Réf : 2021 12 09 DA/NS PLU Arcens

Objet : révision PLU Arcens
Avis PPA

Note : Recommandations pour finaliser le PLU d'Arcens

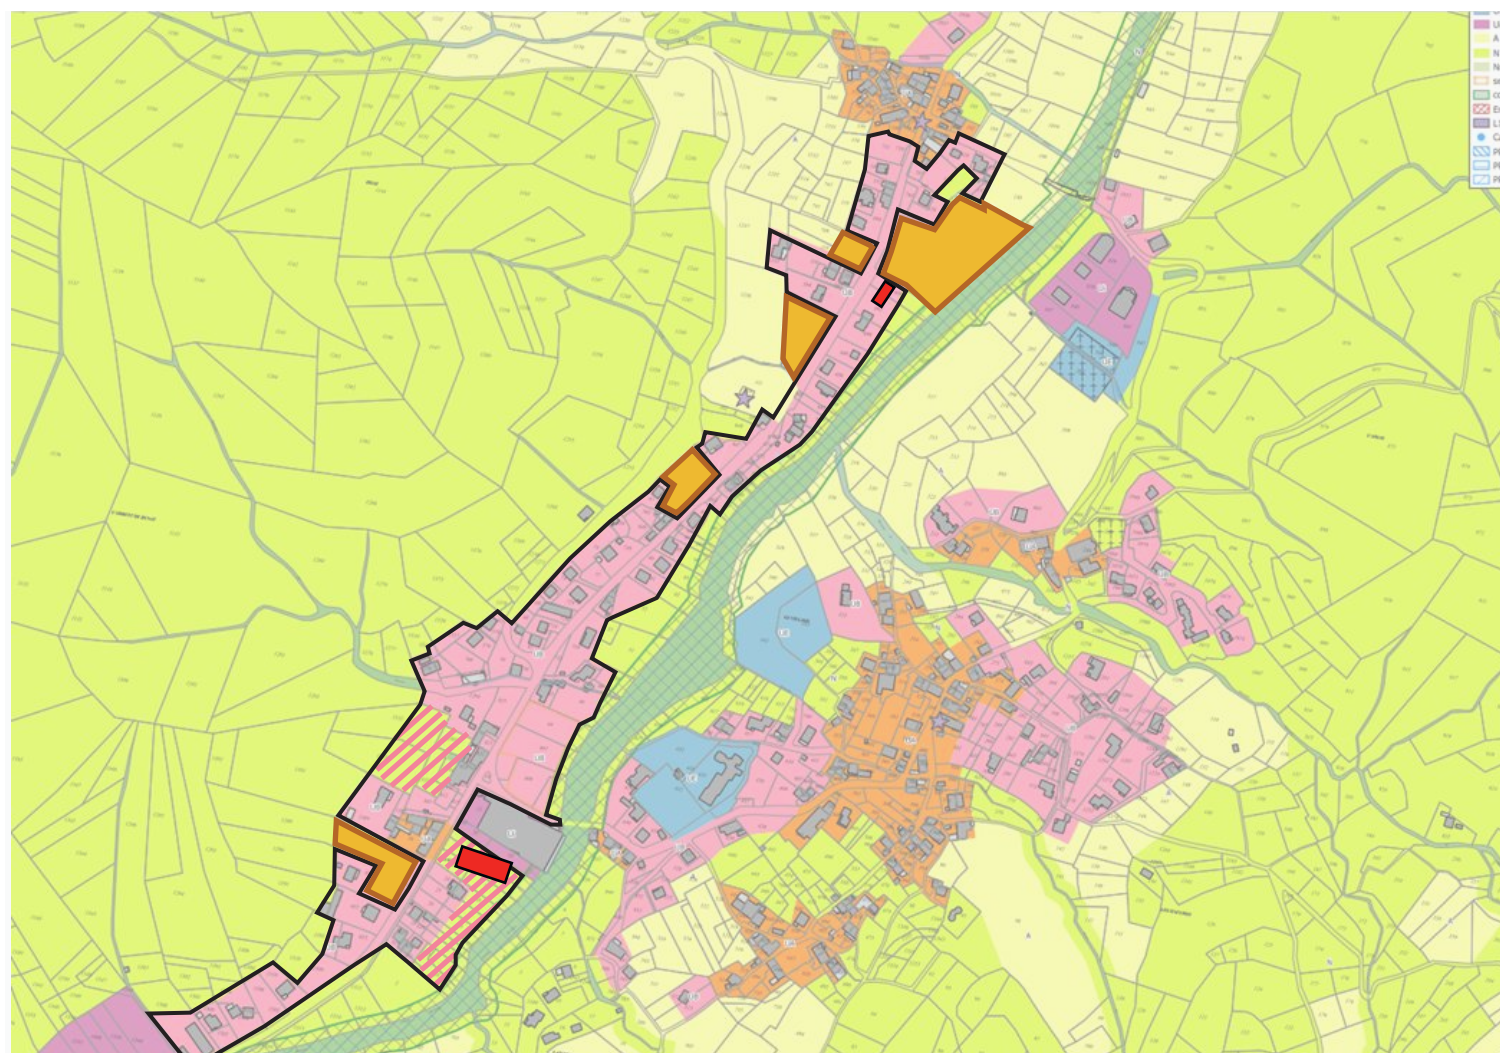
Nous proposons à la commune les hypothèses de travail suivantes (se reporter au plan ci-après) :

- hypothèse 1 : une liste de parcelles qui pourraient être maintenues en A (agricole) : pour à la fois garantir des accès aux parcelles agricoles situées en arrières de la ligne actuellement bâtie, mais aussi pour maintenir des surfaces conséquentes et économiquement plus intéressantes. Le maintien de ces parcelles en espaces ouverts permettrait également de constituer des coupures d'urbanisation, intéressantes aussi pour les circulations de la faune, des versants boisés vers la rivière et sa ripisylve.

Sur projet de zonage, parcelles en UB > A : environ 8 000 m²

Sur projet de zonage, parcelles en N > A : environ 6 800 m²

- hypothèse 2 : une liste de parcelles qui pourraient être envisagée en UB, en continuité des habitations actuelles, et venant combler des « dents creuses » situées en deuxième ligne de bâtis (condition d'accès à vérifier). L'insertion de constructions dans la pente peut être envisagée, avec l'avantage de pouvoir offrir des vues vers le village et l'Eysse, tout en étant en retrait de la route départementale. Ce sont des espaces classés en N dans le projet actuel de zonage, non boisées. Cette hypothèse 2 viendrait donc en second choix, si le choix est fait d'appliquer l'hypothèse 1, avec désir de la commune de compenser le retrait de parcelles en zones UB, toujours avec une logique d'optimisation de l'enveloppe urbaine.

Sur projet de zonage, parcelles en N > UB : environ 6 200 m²

Contour à étudier pour une enveloppe urbaine future :

Parcelles à réintégrer en Agricole ?

Parcelles à inclure en UB ?

Bâtiments existants à indiquer (mise à jour du fond bâti)
